改善箇所説明図

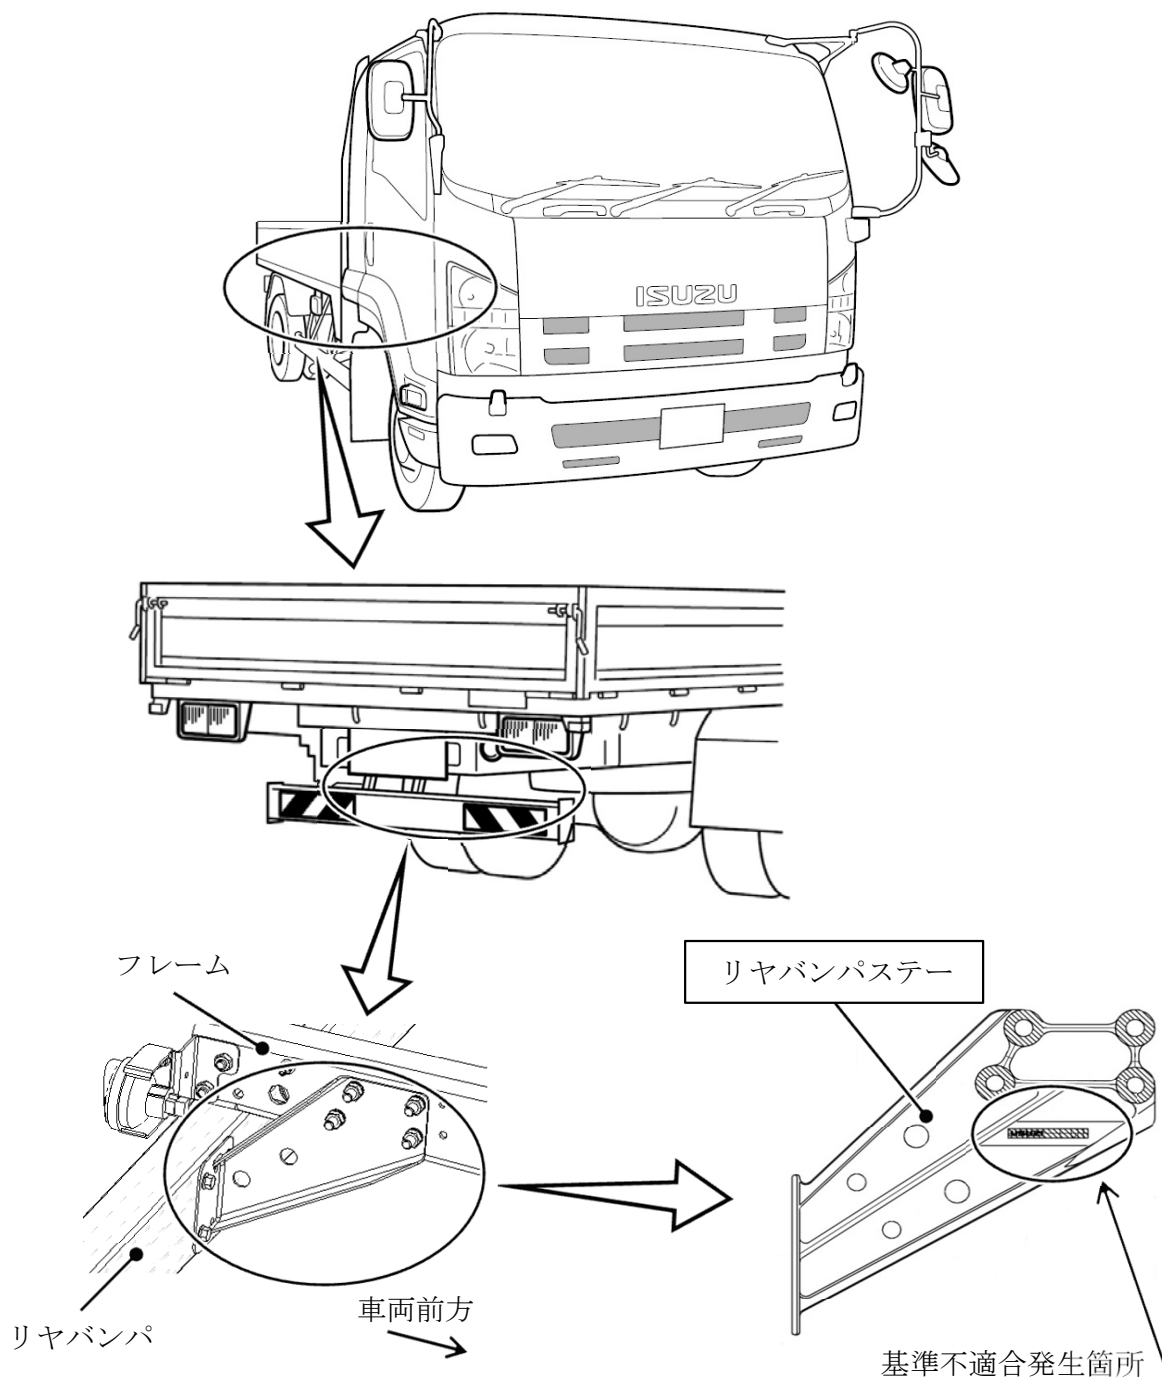
中型トラックの交換修理用リヤバンパステーにおいて、識別記号が刻印されていないものがある。そのため、保安基準第18条の2（突入防止装置の基準）の基準適合性の確認ができない。

全車両、リヤバンパステーの刻印の有無を点検し、刻印が無いものは良品に交換する。

識別 : リヤバンパステーに識別ペイント（黄色）を塗布する。
